DODATEK Č. 4 KE SMLOUVĚ O DÍLO

„REKONSTRUKCE VOZOVNY SLOVANY PLZEŇ, SLOVANSKÁ ALEJ 35“ (dále jen „Dodatek“)

ZMĚNOVÝ LIST Č. 023

Předmět díla:	Rekonstrukce vozovny Slovany Plzeň, Slovanská alej 35
Objekt:	ODT - SO 17/1 - Kanalizace areálová
Objednatel:	Plzeňské městské dopravní podniky, a.s., IČ: 25220683 Denisovo nábřeží 920/12, 301 00 Plzeň - Východní Předměstí
Zhotovitel:	„Společnost Vozovna Slovany“ Metrostav a.s., IČ: 00014915, Koželužská 2450/4, 180 00 Praha 8 (vedoucí společník) BERGER BOHEMIA a.s., IČ: 45357269, Klatovská 410/167, 321 00 Plzeň (druhý společník) TSS GRADE, a.s. pob. ČR, IČ: 02765055, Pražákova 1008/69, 639 00 Brno (třetí společník)
TDS:	Sdružení IIS – vozovna Slovany – TDS
Projektant:	METROPROJEKT Praha

skica skladby var1

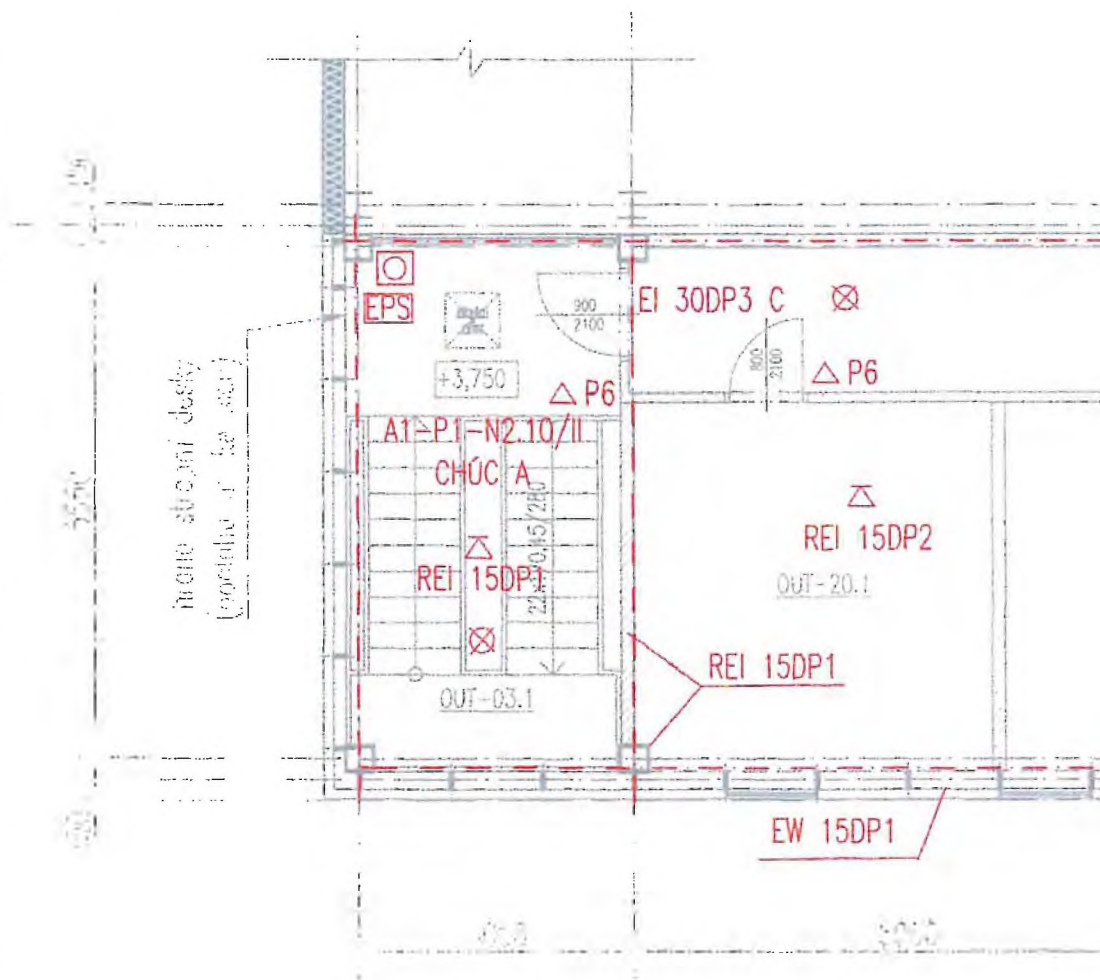
Popis: OUT – skladba střecha nad CHÚC

Na základě požadavku PBŘ byla upravena skladba střechy S1 nad CHÚC tak, že deska OSB byla nahrazena deskou Cetris, nově skladba S1a a tímto splněn požadavek REI 15DP1.

Plochu skladby S1a vymezují osy 3 a F jako roh vestavku OUT se schodištěm CHÚC, takto je stanovena minimální plocha desek Cetris, aby byl splněn požadavek.

Provedení je možné ve dvou variantách, které jsou technicky (svými parametry) totožné a tím ponechávají variabilitu při montáži s ohledem na dostupnost materiálů takto:

1) Cetris PD 1x24mm (1250 x 625 mm vč. pera)

2) Cetris Basic 2x12mm (3350 x 1250 mm)

kdy je třeba klást desky na vazbu a v následné vrstvě pootočit o 90st. tak, aby došlo k překrytí spár

S1a	Střešní plášť objektu č. 17 - Vegetační střecha nad CHÚC	
-	předpěstovaný rozchodníkový koberec	30 mm
-	extenzivní substrát tl. 30 po zhutnění 25% -Florcom střešní substrát extenzivní SSE	30 mm

-	roznášecí deska CETRIS PD 24mm / CETRIC BASIC 2x12mm	24 mm
-	samolepící parozábrana z asf. modifik. pásu s Al krycí vrstvou a s nízkou požární zátěží Axter VAP INV	0,3 mm

Popis: OUT – mezihalové atiky

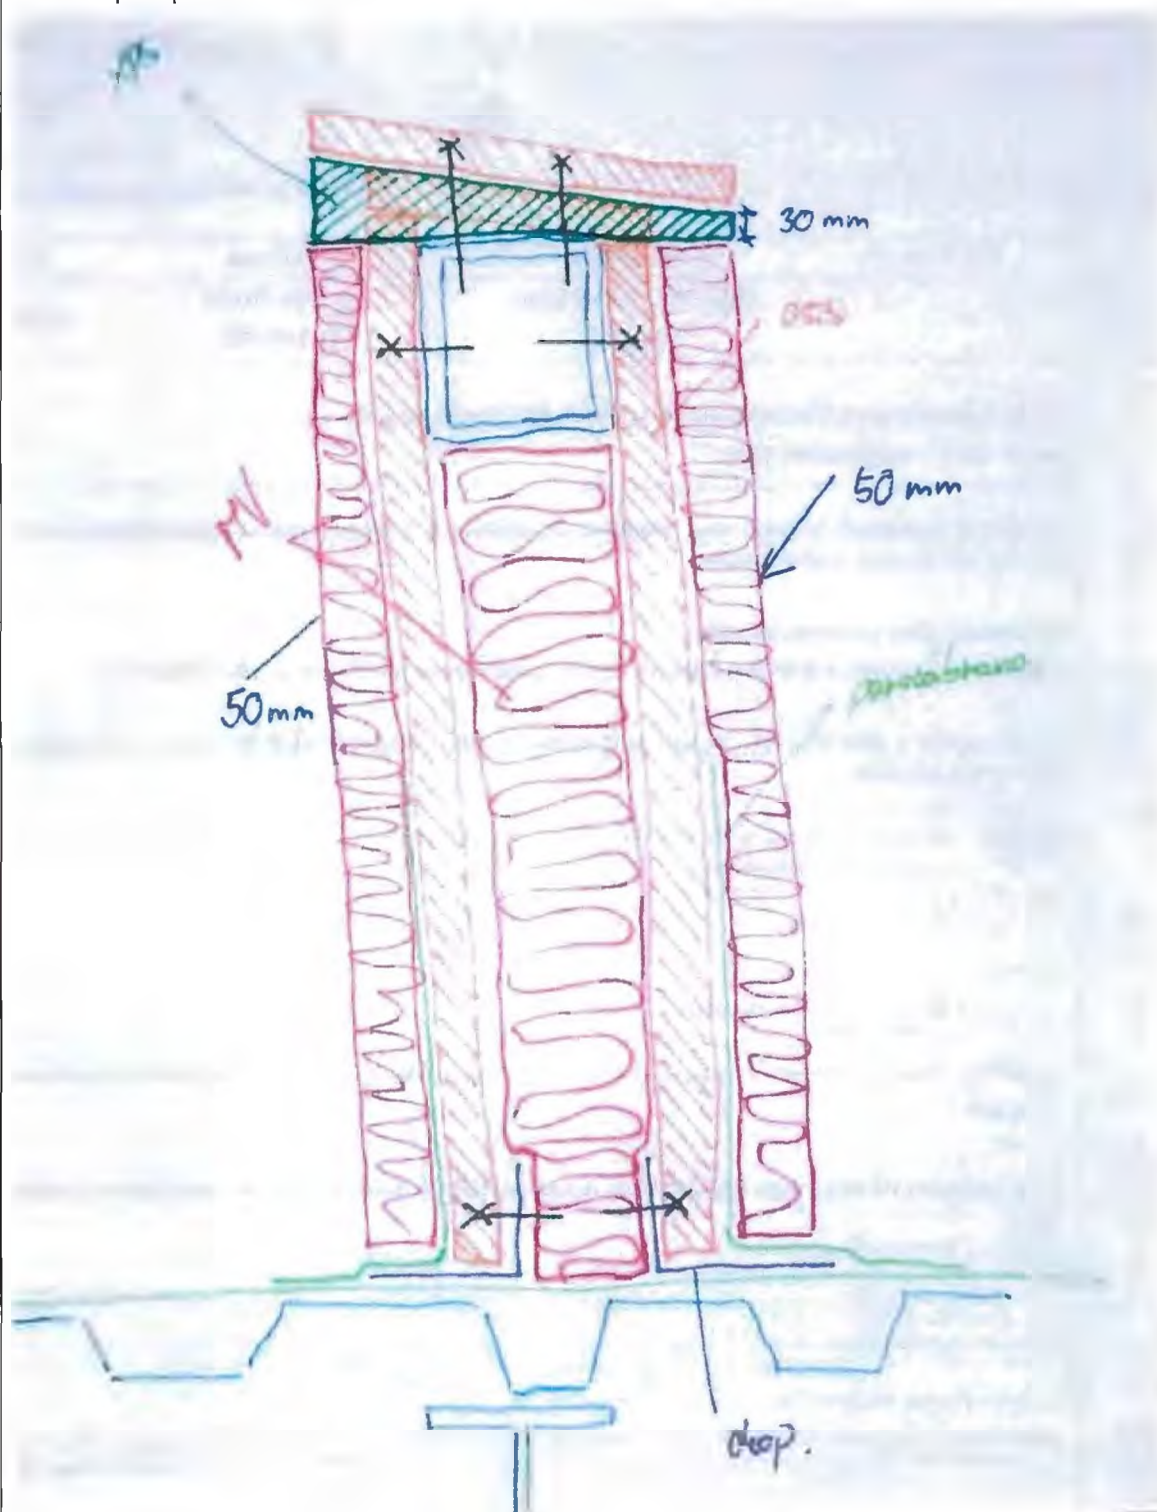
Na základě proběhlých jednání, resp. emailové komunikace se stavbou panem Laubem (3.6.2021) je v rámci SO OUT 02/1 uvažováno s následujícím:

Mezihalové atiky = střecha/střecha

na základě telefonátu 3.6.2021 projednán a zaslán návrh provedení detailu u atik z OSB desek

detail doplněn o minerální vatu 50 mm na OSB desku + XPS v neužším místě 30 mm viz. mail od p. [redacted] zasláný dne 2.6.2021

detail posouzen viz email pana Jasného z 2.6. řešitelem PBŘ se závěrem, že navrhované řešení je vyhovující

Po shlednutí konstrukcí je navržena skladba atik i s OSB deskou, popř. i s výplní XP 50 vyhovující.

skladba střechy, hydroizolace, oplechování atiky se nemění
detail podrobně zapracován v rámci revize čistopisu RDS OUT RE1 k 30.6.2021
níže skica principu
